Bergen, 17. november 2023

## Områderegeringsplan for Dalstø–Mjåtveitstø

### Høringsuttalelse fra Forum for natur og friluftsliv Hordaland

Figur 30. Skala for påverknad for tema naturmangfold.

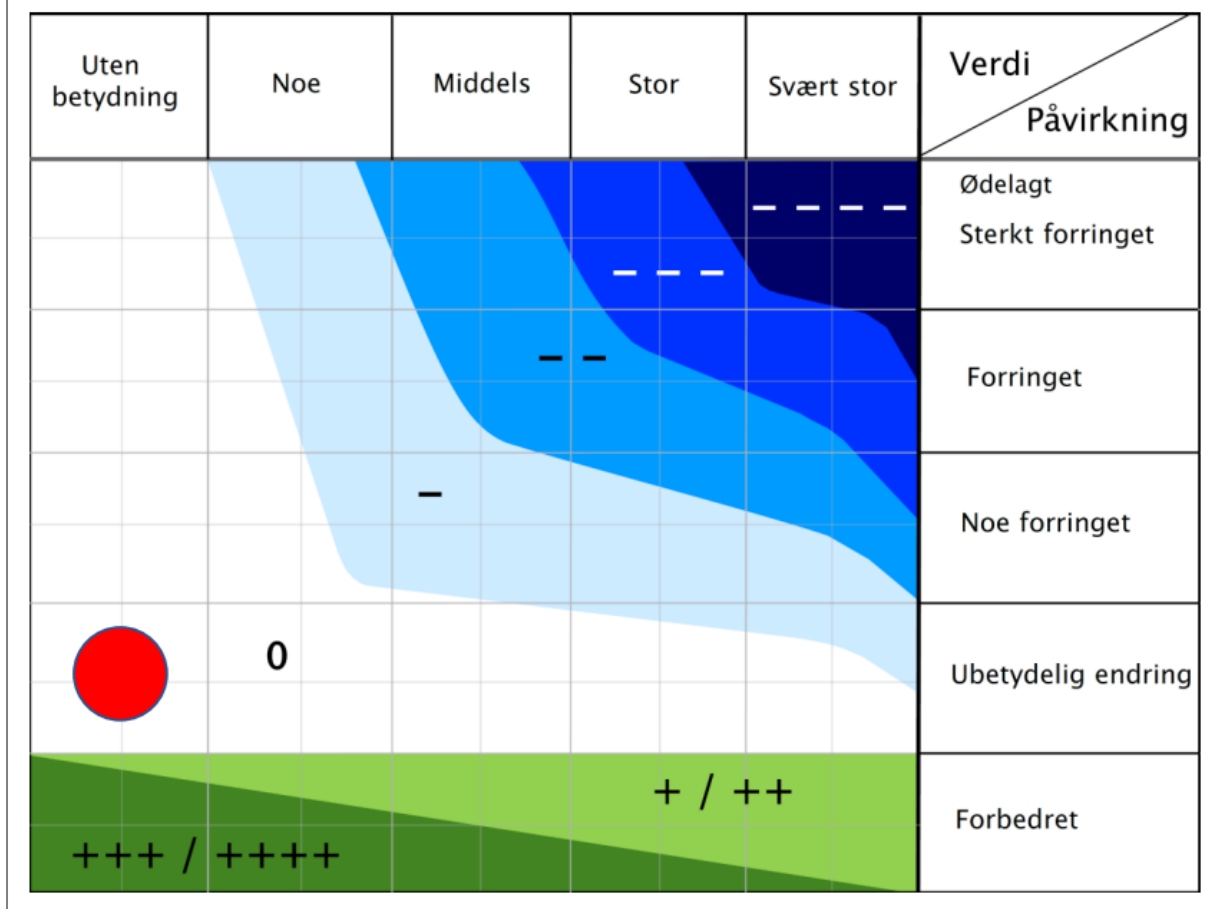
Konklusjonen for verdi og påvirkning av naturmangfold i *Konsekvensutredning for Dalstø–Mjåtveitstø* (fra Ard arealplan) er vist nedenfor, og viser at naturverdiene som er utredet, er *uten betydning* og at påvirkning, som følge av at reguleringsplanen blir realisert, er *ubetydelig*. Denne klassifiseringen skyldes at konsekvensutredningen kun dekker et svært lite område av planens totale areal.

Tatt i betraktning at konsekvensene som reguleringsplanen *faktisk* vil få for naturmangfoldet i det aktuelle området, helt åpenbart er betydelig større enn det som kommer fram av konsekvensutredningen, mener vi at konklusjonen her kan fremstå som direkte villedende overfor de som skal fatte en beslutning i denne omfattende arealsaken. Dette mener vi er alvorlig.

*Utklipp fra UT.no, som trolig viser de mest brukte stiene innenfor de foreslåtte planområdet.*

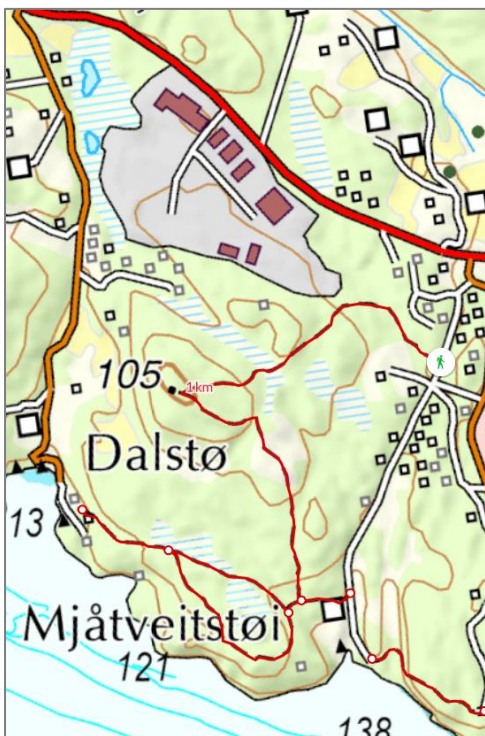
Vi mener at dagens bruk av området til friluftslivsformål i altfor liten grad kommer fram av planbeskrivelsen – der punktet som heter *Rekreasjon og friluftsliv* kun ser ut til å fokusere på hvilke *positive* konsekvenser planforslaget kan få for friluftslivet. **Det står altså ikke noe om de negative konsekvensene ved at store deler av dagens friluftslivsområde, inklusiv store deler av dagens stier, vil bli ødelagt av utbyggingen.**

**Vi mener at dagens stier må sikres gjennom egnet reguleringsformål og tilhørende bestemmelser. Nedenfor er et skjermbilde fra *UT.no*, der blant annet stien til Furefjellet (105 moh.) er markert.**
